**AVIS RELATIF À LA PROTECTION
CONTRE LES EVENTUELS EFFETS NOCIFS ET NUISANCES
PROVOQUÉS PAR LES RAYONNEMENTS NON IONISANTS
GÉNÉRÉS PAR DES ANTENNES ÉMETTRICES STATIONNAIRES**

Commune : VILLERS-LA-VILLE - Exploitant : PROXIMUS

Référence exploitant : 71SDA_00

Rapport n° 1881 / 2025

Figure 1 : Vue en plan des lieux de séjour et des points de contrôle

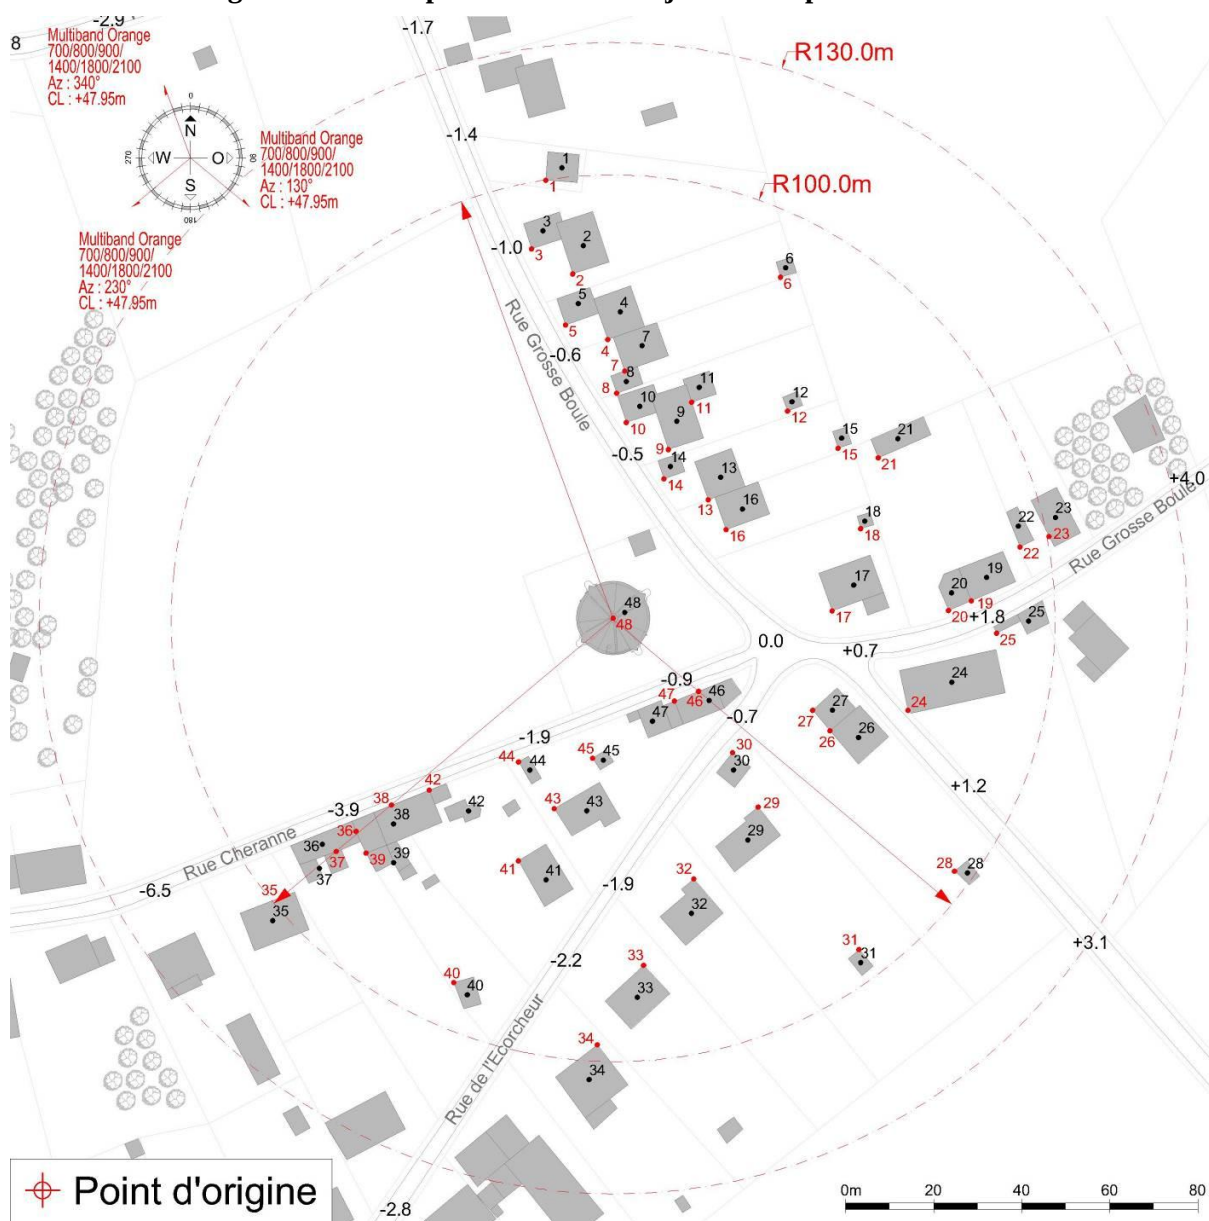
Les fréquences d'émission, la puissance rayonnée par chacune des antennes et leur gain permettent de déterminer le rayon de la zone à analyser. Tout dépassement de la limite par installation est exclu en dehors de cette zone. Le tableau 2 reprend les 35 LS² pour lesquels l'indice d'exposition est le plus élevé. Les différentes colonnes indiquent :

- le numéro du point de contrôle repris sur un des plans de la figure 1;
- le numéro du LS dans lequel se trouve le point de contrôle de la 1^{ère} colonne ;
- l'atténuation d'obstacle prise en compte pour le calcul de l'indice d'exposition dans le LS ;
- le résultat du calcul de l'indice d'exposition.

N° point de contrôle	LS	Atténuation (dB)	Indice d'exposition relatif à la limite par installation IE_i
28	LS28	3,0	0,021
31	LS31	3,0	0,018
3	LS3	3,0	0,018
2	LS2	3,0	0,018
1	LS1	3,0	0,018
30	LS30	3,0	0,017
35	LS35	3,0	0,017
40	LS40	3,0	0,015
29	LS29	3,0	0,015
10	LS10	3,0	0,015
42	LS42	3,0	0,014
34	LS34	3,0	0,014
44	LS44	3,0	0,014
24	LS24	3,0	0,014
27	LS27	3,0	0,014
26	LS26	3,0	0,013
8	LS8	3,0	0,013
43	LS43	3,0	0,013
37	LS37	3,0	0,012
25	LS25	3,0	0,012
33	LS33	3,0	0,012
36	LS36	3,0	0,012
46	LS46	3,0	0,012
7	LS7	3,0	0,011
19	LS19	3,0	0,011
9	LS9	3,0	0,011
38	LS38	3,0	0,011
4	LS4	3,0	0,010
41	LS41	3,0	0,009
5	LS5	3,0	0,009
39	LS39	3,0	0,009
45	LS45	3,0	0,009
32	LS32	3,0	0,008
20	LS20	3,0	0,008
6	LS6	3,0	0,008

En ce qui concerne les antennes de l'installation mentionnées dans le tableau 1, la distance maximale à laquelle la limite pourrait être atteinte, à l'extérieur, est égale à 92,1 m. S'il n'y a pas de LS à une distance inférieure, les antennes respectent forcément la limite d'immission.

Dans le cas des LS situés à l'intérieur des bâtiments, une atténuation d'obstacle est prise en compte et il en résulte que la distance maximale à laquelle la limite pourrait être atteinte se réduit à 65,4 m.

Figure 2 : Vue en plan des installations d'antennes dans un rayon de 300 mètres autour de l'installation faisant l'objet de la demande d'avis

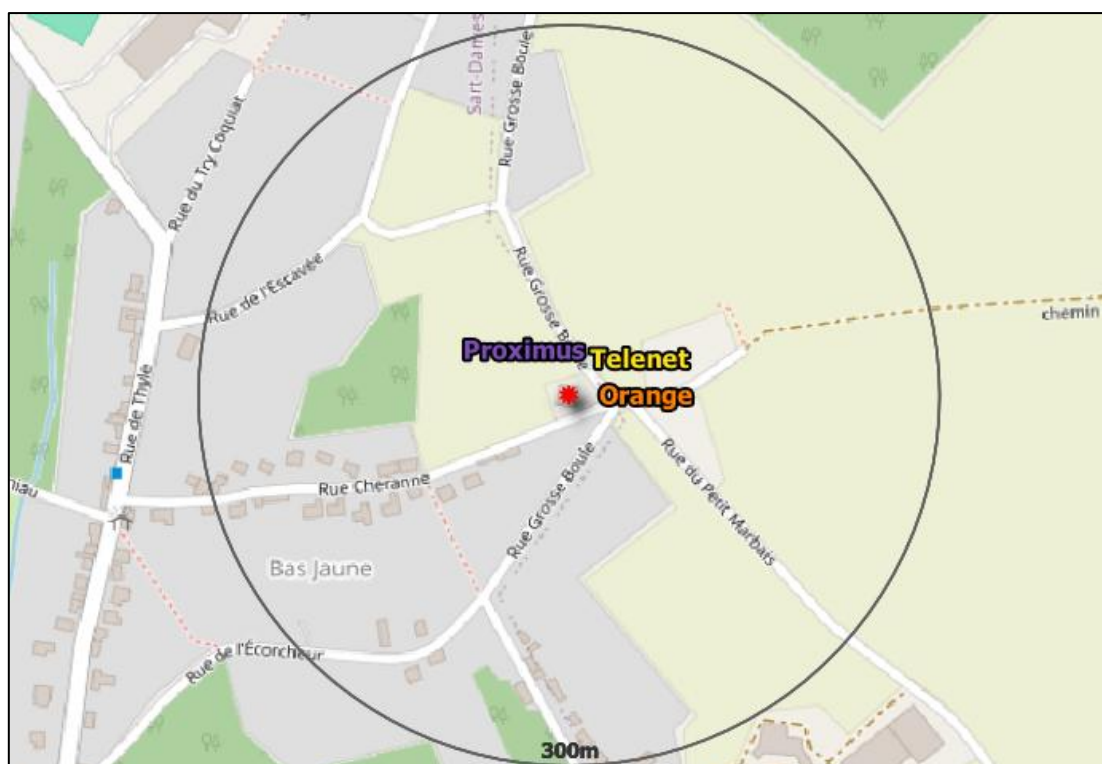
Le plan en projection verticale de la figure 2 indique la localisation des installations d'antennes émettrices stationnaires visées par le décret et situées dans un rayon de 300 mètres autour de l'installation référencée dans le paragraphe 2 et localisée au centre du cercle. Les données de localisation de ces antennes et les avis correspondant sont accessibles via le cadastre en ligne des antennes émettrices stationnaires⁸. Les installations prises en compte dans l'évaluation du respect de la limite cumulative sont les installations d'antennes émettrices déclarées en service par l'exploitant à la date du présent avis, à l'exception de l'installation référencée dans le paragraphe 2 et éventuellement d'autres installations ayant fait l'objet d'une demande d'avis à la même date et qui sont situées à l'intérieur de la zone de 300 mètres de rayon.

- a) il y a au plus 4 installations d'antennes émettrices stationnaires présentes dans la zone d'évaluation de 300 mètres de rayon représentée dans la figure 2, y inclus l'installation référencée dans le paragraphe 2 : la limite cumulative définie à l'article 4, §2 du décret est nécessairement respectée dans les lieux de séjour à l'intérieur de la zone d'évaluation de 300 mètres de rayon ;

- b) il y a exactement 5 installations d'antennes émettrices stationnaires présentes dans la zone d'évaluation de 300 mètres de rayon représentée dans la figure 2, y inclus l'installation référencée dans le paragraphe 2 et il existe, pour 3 ou 4 de ces installations, un avis attestant le respect de la limite abrogée de 3 V/m : la limite cumulative définie à l'article 4, §2 du décret est nécessairement respectée dans les lieux de séjour à l'intérieur de la zone d'évaluation de 300 mètres de rayon ;

- c) dans tous les autres cas, il a été vérifié que la limite cumulative définie à l'article 4, §2 du décret n'est pas dépassée dans les lieux de séjour sur base du nombre d'installations localisées dans la zone d'évaluation de 300 mètres de rayon représentée dans la figure 2, de leur localisation ainsi que des données inscrites dans la figure 1 et au paragraphe 4 du présent avis et dans les avis attestant le respect de la limite par installation ou de la limite abrogée de 3 V/m relatifs aux autres installations reprises dans la figure 2.

Compte tenu des considérations ci-dessus, il apparaît que l'intensité du rayonnement électromagnétique généré, dans les lieux de séjour situés dans un rayon de 300 mètres autour de l'installation référencée dans le paragraphe 2, par l'ensemble des antennes émettrices stationnaires de l'ensemble des exploitants du même site d'antennes émettrices stationnaires respecte la limite fixée à l'article 4, § 2 du décret.
